Re: PI.-ARCHON TECHNOLOGIES LTD.-Solicitud de Patente de Invención
en Fase Nacional PCT para "PROCESO DE COMBUSTIÓN IN SITU
PARA LA EXTRACCIÓN DE HIDROCARBUROS LÍQUIDOS DE UNA
RESERVA SUBTERRÁNEA DURANTE EL AVANCE DE UN FRENTE DE
COMBUSTIÓN".-Clase E21B 43/243.-Expediente número
06-128.697.-

Re: PI.-ARCHON TECHNOLOGIES LTD.-Solicitud de Patente de Invención en Fase Nacional PCT para "PROCESO DE COMBUSTIÓN IN SITU PARA LA EXTRACCIÓN DE HIDROCARBUROS LÍQUIDOS DE UNA RESERVA SUBTERRÁNEA DURANTE EL AVANCE DE UN FRENTE DE COMBUSTIÓN".-Clase **E21B 43/243**.-Expediente número **06-128.697.-**

1. Me refiero al auto dictado por ese Despacho notificado por fijación en lista de 13 de Mayo de 2011.
2. Con el fin de responder a las objeciones de claridad y nivel inventivo expuestas por el Señor Examinador en su Concepto Técnico No. **1293**, me permito presentar las siguientes modificaciones en el capítulo reivindicatorio de la solicitud, así como los siguientes argumentos técnicos por medio de los cuales se superan completamente dichas objeciones.

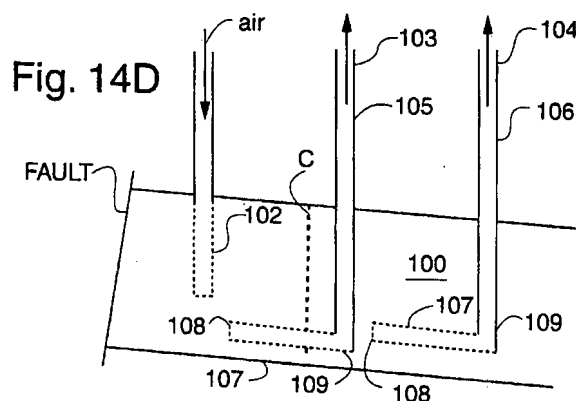
- iii. Los datos previamente señalados demuestran de manera contundente que la inyección de un gas no oxidante a través de una tubería ubicada al interior de un pozo de producción y que se extiende hasta la porción horizontal (ubicada en la

parte baja de la reserva subterránea) de dicho pozo de producción permite superar los problemas de seguridad relacionados con el ingreso de gas oxidante remanente al pozo de producción, pero también permite lograr un aumento inesperado en los porcentajes de recuperación de petróleo debido a la posibilidad de aumentar el flujo de gas oxidante dentro de la reserva subterránea, así como debido a la disminución de la temperatura máxima del pozo y a la disminución de la cantidad de coque formado en la porción horizontal del pozo de producción.

En efecto, los datos divulgados por el solicitante en las tablas 1b, 2b y 3b de la descripción demuestran que la inyección de un gas no oxidante (tal como vapor de agua) en la parte baja de una reserva subterránea durante el avance de un frente de combustión como parte de un proceso de recuperación in situ de hidrocarburos permite aumentar la tasa de inyección del gas oxidante (por ejemplo oxígeno) sin poner en riesgo la seguridad de la reserva (se logra una menor temperatura máxima de pozo y se evita el ingreso de gas oxidante al cilindro de pozo), y permitiendo sorpresivamente aumentar la tasa de producción de petróleo al parecer como resultado de una mezcla de factores que incluyen el mayor flujo de gas oxidante y la disminución de la cantidad de coque formado en la porción horizontal del pozo de producción.

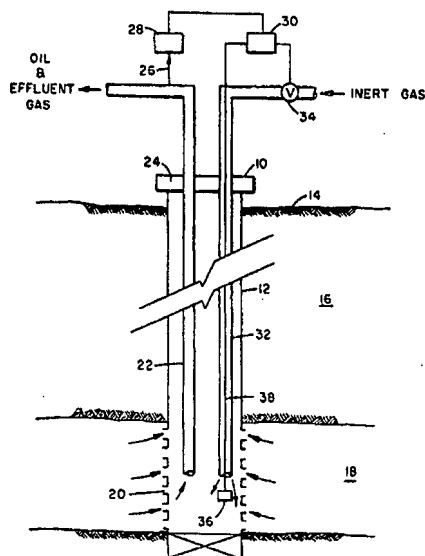
En efecto, el documento D1 únicamente enseña un método de combustión in situ para la recuperación de petróleo, el cual -haciendo referencia a la figura 14D divulgada en dicha anterioridad- emplea un pozo inyector (102) para inyectar un gas oxidante, tal como aire, dentro de una formación subterránea y así crear un frente de combustión vertical "C" que avanza desde el pozo inyector de gas oxidante (102) hacia el pozo de producción vertical (105):

Por su parte, el documento D2 tan sólo enseña un método para la operación de un pozo de producción durante un proceso de recuperación de petróleo mediante combustión in situ empleando oxígeno, el cual comprende la inyección continua de un gas inerte en el fondo del pozo de producción con el objetivo de prevenir explosiones como consecuencia de la presencia de cantidades indeseables de oxígeno en dicho lugar. De manera específica y haciendo referencia a la figura 1 divulgada en D2, en dicha anterioridad se enseña un método en el que un conducto de gas inerte (32) se extiende hasta el fondo de un pozo de producción vertical (10) adyacente a la porción inferior de la tubería de producción (22):

Sin embargo, me permito manifestar de manera catagórica que la persona medianamente versada en la materia no encuentra en la combinación de las enseñanzas de tales documentos D1 y D2 alguna indicación técnica que le sugiera que un proceso de combustión in situ para la extracción de hidrocarburos líquidos de una reserva subterránea durante el avance de un frente de combustión en dicha reserva subterránea que implique la inyección de un gas no oxidante a través de una tubería interna que atraviesa la porción vertical y parte de la porción horizontal del pozo de producción, permite controlar completamente los riesgos de explosión al interior de la reserva subterránea y al mismo tiempo permite aumentar los porcentajes de recuperación de petróleo, tal y como ha sido demostrado por el solicitante de la invención en cuestión.
